Ulset vest – endringer til begrenset høring

Planforslag for Ulset vest ble lagt ut til offentlig ettersyn 10.02.2024, med merknadsfrist 26.03.2024. Vannforsyningsanlegg var da plassert sentralt i planområdet på kote + 150-155. I sin merknad til planforslaget la Bergen Vann frem at de ikke kunne akseptere denne plasseringen. Byplan har etter offentlig ettersyn hatt dialog med forslagsstiller, Bergen Vann og Statsforvalter, og avklart ny plassering av vannforsyningsanlegget på ca. kote + 170.

Figur 1: Øverst: Plankart ved offentlig ettersyn (10.02.24). Nederst: Plankart ved begrenset høring. Høydebasseng, o_VF, har fått ny plassering (se røde sirkler) og det er lagt til vei (o_V7)

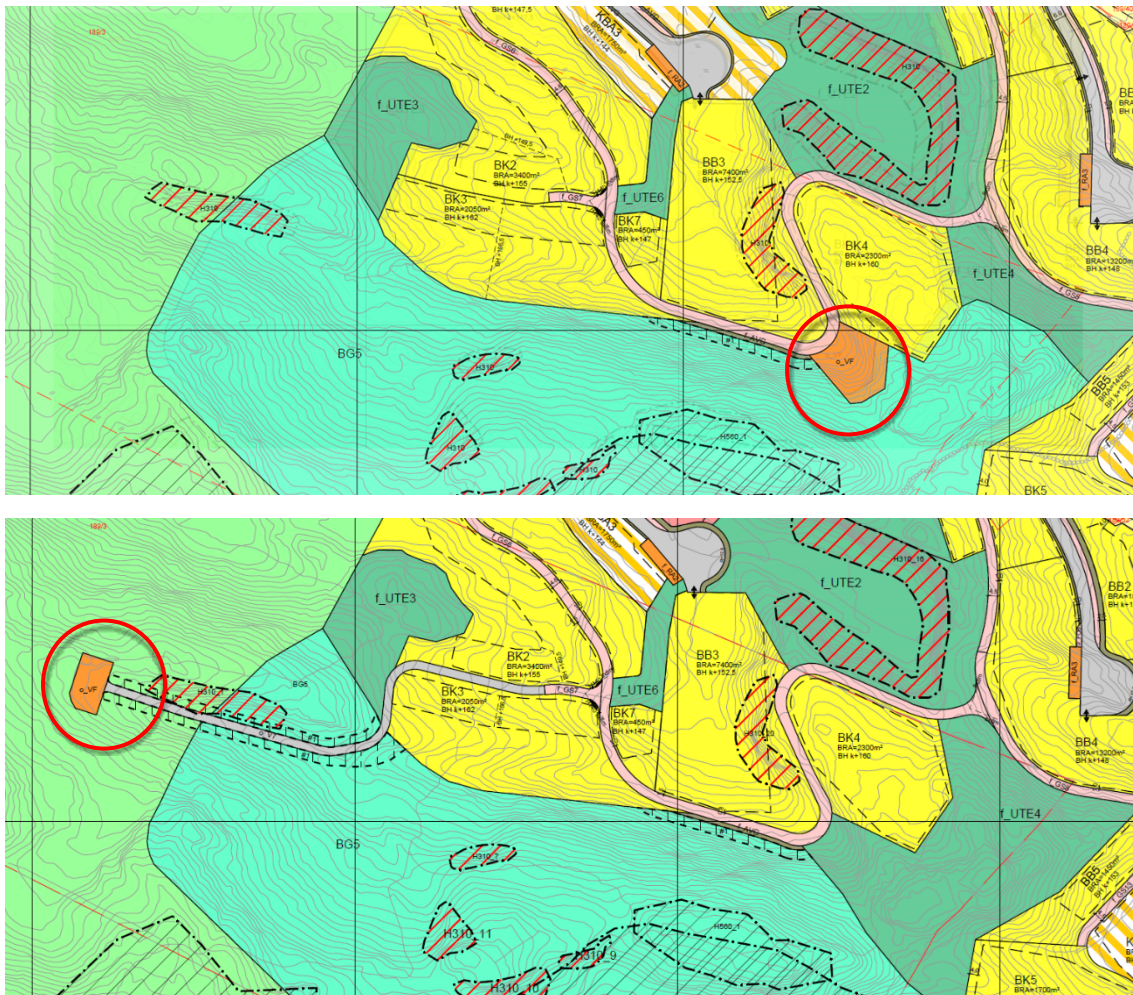
- Vannforsyningsanlegg, o_VF, er flyttet fra sentrale deler av planområdet, til høyereliggende område mot vest, markert med røde sirkler i figur 1.
- Areal der tidligere o_VF lå, er omgjort til en del av f_UTE4 (dette arealet er generelt utvidet for å sikre tilstrekkelige arealer med kvalitet)
- Ny vei, o_V7, reguleres fra f_GS7 og til o_VF
- Faresone ras og skredfare (H310) har fått løpenummer; H310_1 – 310_20. Dette er for å kunne knytte unntaksbestemmelse til konkret faresone, H310_1. Sonen ligger innenfor grøntformål (BG5 og GN) og overlapper delvis med ny vei (o_V7) til vannforsynings-anlegg. Tiltak som krever skredsikring tillates i utgangspunktet ikke i BG5 og GN, derfor er det behov for unntak for den ene faresonen. Se siste punkt under bestemmelser.
